MERCATO VECCHIO, C.LE DEL

Descrizione prestazionale dell'intervento

Foto del rilievo

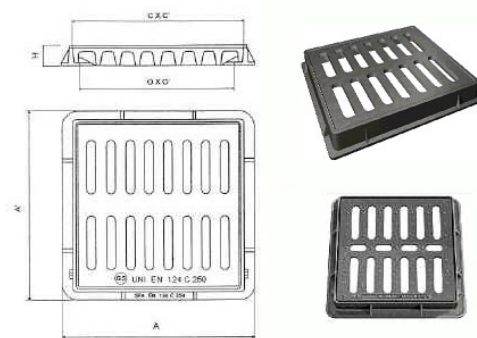
Criticità

Caditoia inadeguata

Sostituzione della caditoia con nuovo manufatto che verrà incassato e reso perfettamente complanare al pavimento. La caditoia non dovrà presentare fessure tali da costituire ostacolo o pericolo rispetto a ruote, tacchi o bastoni. I vuoti non potranno essere attraversati da sfere di diametro superiore ai 20 mm (preferibilmente non superiore a 15 mm); eventuali fessure parallele dovranno essere poste in senso ortogonale alla principale direzione di marcia.

Occorre fare una buona rasatura della finitura superficiale per evitare di creare altre criticità sulla pavimentazione per le persone con difficoltà motorie.

Materiale suggerito: **Ghisa**
